CONCEPTO TÉCNICO SOBRE NECESIDAD DE ESTUDIOS DETALLADOS DE AMENAZA Y RIESGO POR FENOMENOS DE REMOCIÓN EN MASA DENTRO DEL TRÁMITE DE LICENCIA URBANÍSTICA	Código:	GPR-FT-10
		Versión:	03
		Código Documental:

1.1 CONCEPTO TÉCNICO No. CT:	5930
1.2 ÁREA:	TÉCNICA Y DE GESTIÓN
1.3 COORDINACIÓN:	INVESTIGACIÓN Y DESARROLLO
1.4 REFERENCIA CRUZADA RADICADO FOPAE:	2010ER12247
1.5 RESPUESTA OFICIAL No.	RO-44152

CT- 5930 - PROYECTO: "Carrera 3 No. 93-62"

Fotografía No. 1. Predio del proyecto ubicado en la Carrera 3 No. 93-62 de la localidad de Chapinero.

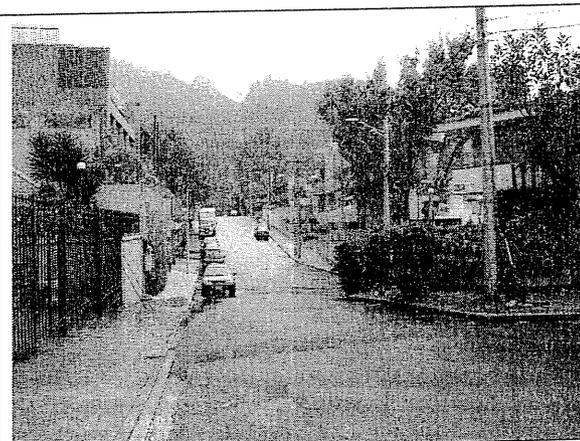
En el momento de la visita, en el predio objeto del presente concepto técnico, se encontró una edificación de tres (3) pisos de altura y un semisótano (Fotografía No. 1). En la inspección visual realizada no fue posible identificar el sistema estructural con el que cuenta la edificación dado los

acabados que posee. Durante la visita de campo, en el predio en donde se ubica el proyecto y en las zonas aledañas, no se observaron procesos de inestabilidad geotécnica activos que afectaran la zona.
